## Rapporto Conclusivo

Attività di controllo ordinaria ex art. 29-decies del D.Lgs. 152/2006 e s.m.i., comma 3

### *Acciaierie d'Italia S.p.A. - Installazione di Taranto*

*Data di emissione 19 maggio 2023*

Diagrammi di frequenza in base alla direzione del vento

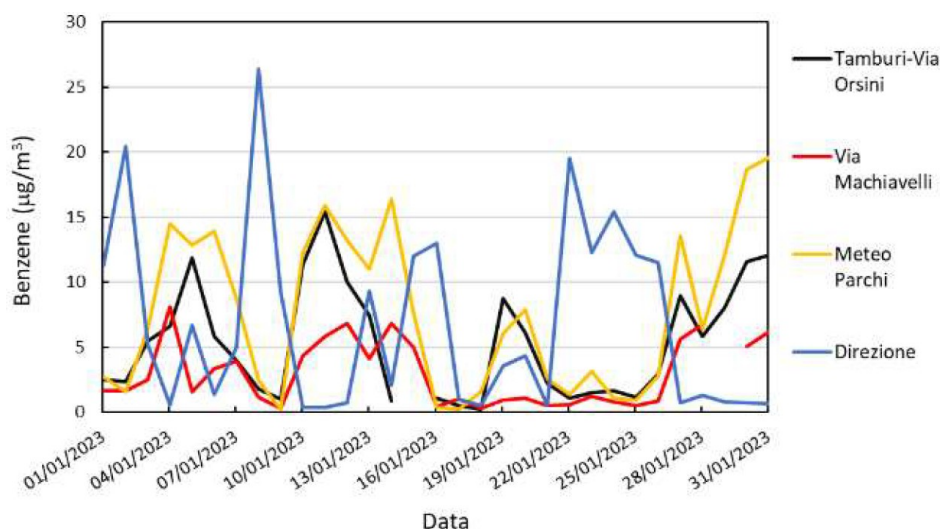
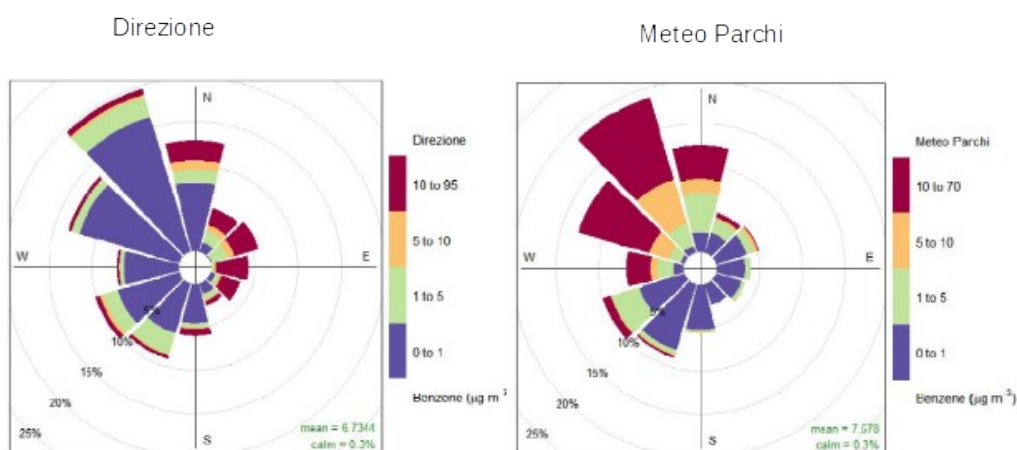
Nella figura in basso si nota una possibile correlazione fra le centraline Orsini, Machiavelli e Meteo Parchi, tutte ubicate in direzione Sud Est rispetto all'acciaieria, ed un andamento discosto per la centralina Direzione, la quale è geograficamente collocata a Nord-Ovest rispetto all'impianto cokeria.

Nel periodo di osservazione, considerando anche la variabile meteorologica, si osserva che nei giorni in cui i venti provengono da Est o Sud Est, le concentrazioni presso la centralina Direzione aumentano mentre calano nettamente nelle altre tre stazioni. Invece, quando si instaurano le condizioni per il trasporto degli inquinanti dall'area industriale verso il sito Tamburi-Via Orsini, con venti prevalenti da Nord Ovest, le concentrazioni aumentano in quest'ultimo. E' infatti possibile ottenere i diagrammi di frequenza in basso, in cui la coordinata angolare è data dalla direzione del vento mentre la coordinata radiale è indice della velocità del vento; infine, la concentrazione media di benzene è visualizzabile tramite un'apposita scala di colore.

I diagrammi polari mostrano una netta direzionalità di provenienza del benzene nei diversi siti attenzionati, coerenti con la provenienza dell'inquinante benzene dal reparto Cokeria. Per ulteriori approfondimenti si veda il rapporto *Monitoraggio della qualità dell'aria Rete Acciaierie d'Italia gennaio 2023*, allegato.

**Criticità:** si osserva per tutte le centraline della Rete Regionale di Qualità dell'Aria (RRQA) prossime allo stabilimento siderurgico, un incremento delle concentrazioni di benzene concomitante ad un analogo incremento osservato nella rete di centraline di qualità dell'aria al confine di pertinenza dello stabilimento, con chiara provenienza dal reparto cokeria. Considerati tutti i potenziali effetti e i rischi ambientali legati alla presenza di benzene in atmosfera, uniti alla prossimità al centro abitato, si chiede al Gestore di limitare e prevenire le emissioni di benzene dal reparto cokeria, adottando tutte le possibili azioni di contenimento.

➤ **Area ubicazione nuova centralina**

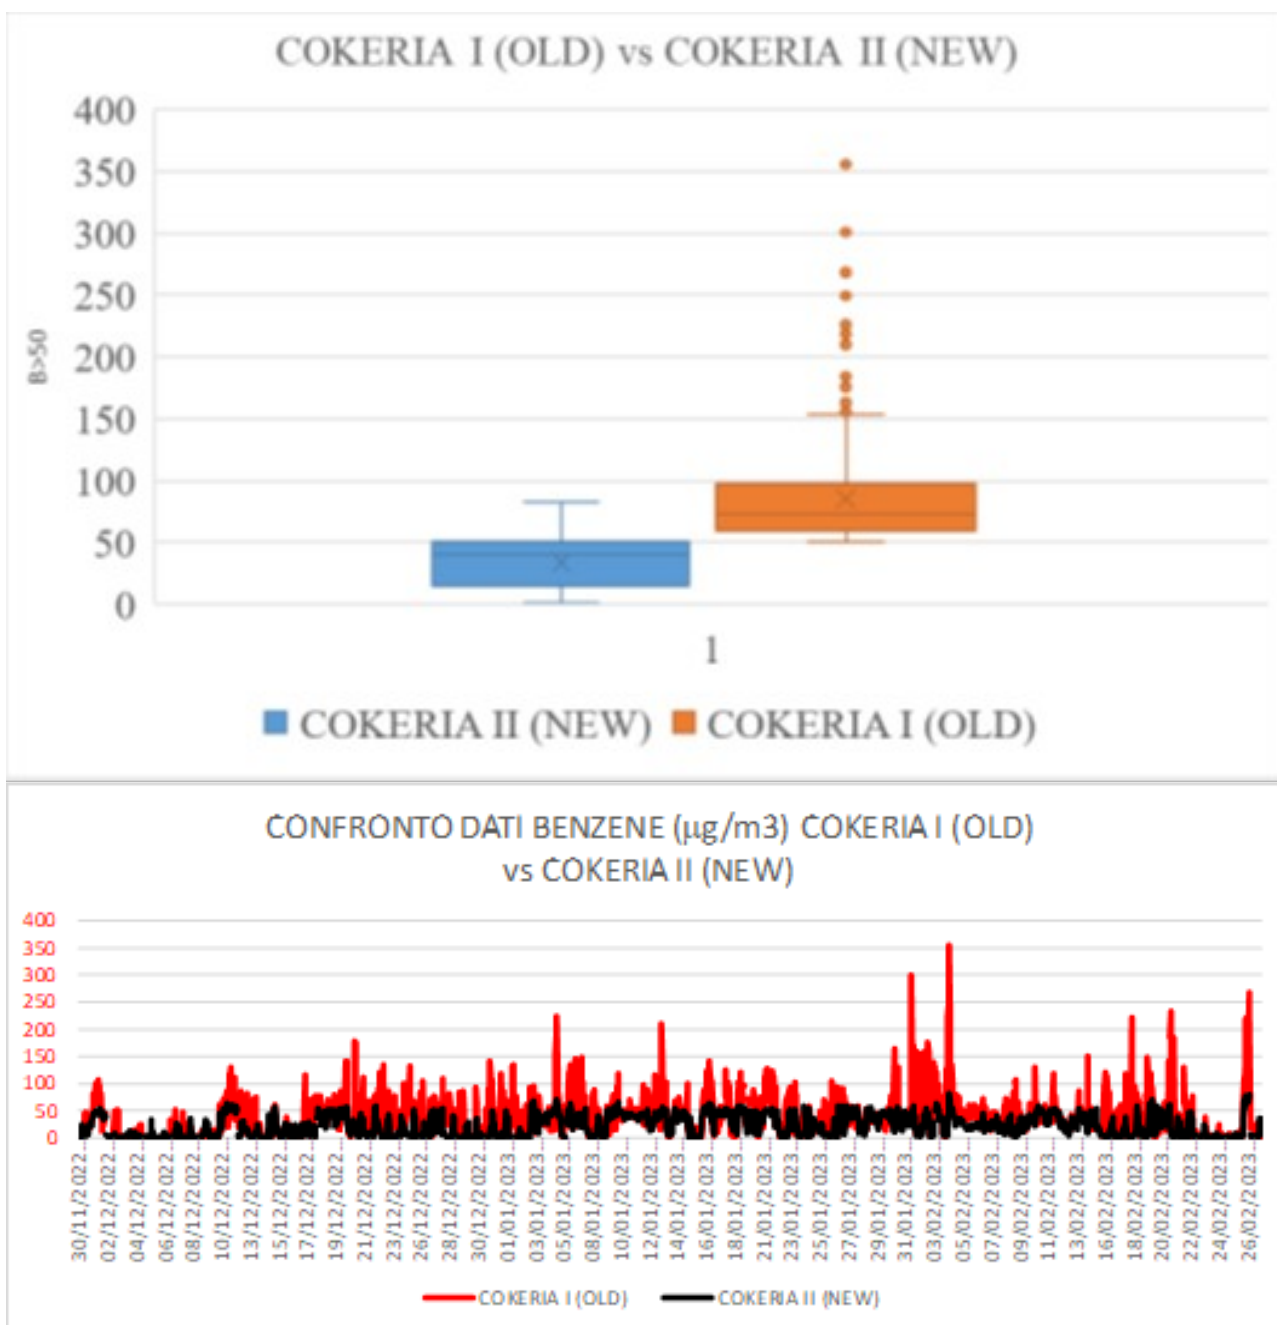
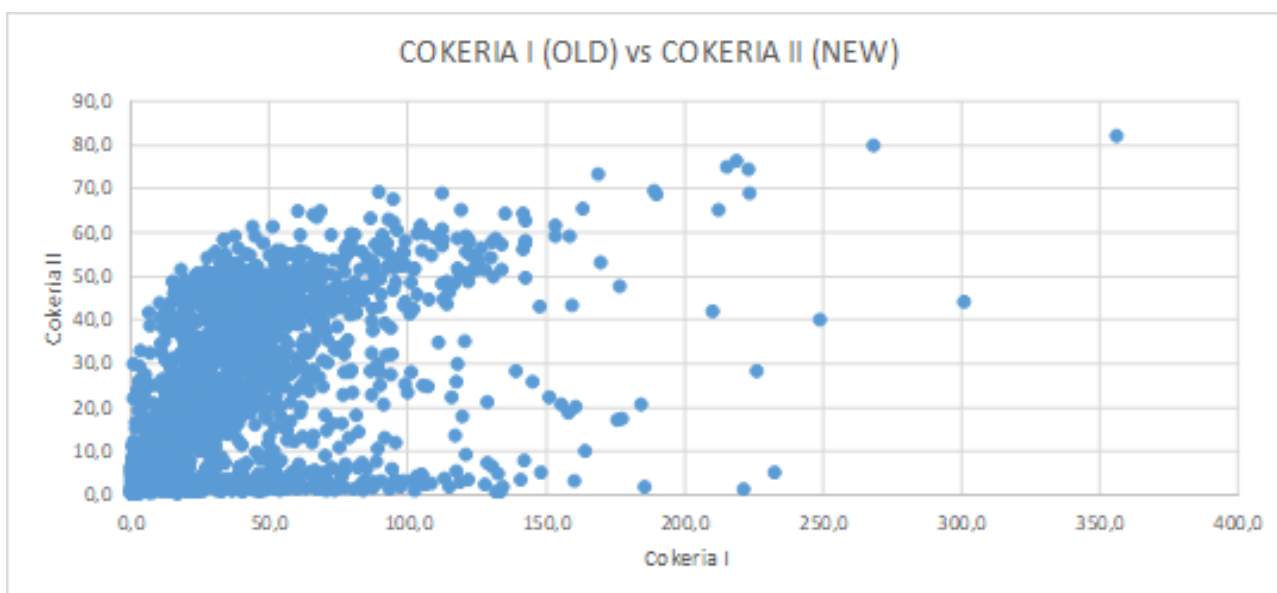
*Il GI ha chiesto di documentare le fasi relative alla realizzazione ed installazione di tale centralina intercorse tra il 2017 ed il 2022, nonché fornire tutti i dati di monitoraggio finora acquisiti dalla predetta strumentazione con informazione sui tempi di configurazione della centralina per la comunicazione verso l'esterno.*

Dalla suddetta nota di AdI, emerge come sia intercorso un tempo eccessivamente prolungato tra la richiesta di ILVA in A.S. (2018) alle Autorità competenti per l'estensione del nulla osta per impiego di sorgente radiogena nella nuova cabina, le comunicazioni alla Prefettura e il riscontro di quest'ultima, avvenuto nel 2021. A valle del nulla osta, AdI dichiara di aver provveduto a programmare e realizzare le attività successive consistenti in: fornitura degli allestimenti necessari, realizzazione di basamento in calcestruzzo, montaggio cabina, realizzazione collegamenti elettrici, installazione della strumentazione di misurazione e acquisizione, installazione e attivazione sorgente di 14C per polverimetro. ADI dichiara che le attività in campo hanno avuto luogo nel secondo semestre 2022 e la centralina è attiva dal mese di dicembre 2022. Si rileva un prolungato periodo per implementazione della nuova centralina che ha comportato una tempistica di quasi 4 anni, sollecitando l'urgente attivazione del collegamento in remoto o la trasmissione continua dei dati per la visualizzazione e valutazione da parte degli enti di controllo.

In All.16 alla DIR 145/2023 il Gestore ha presentato la cronistoria relativa all'installazione della nuova centralina in area coke.
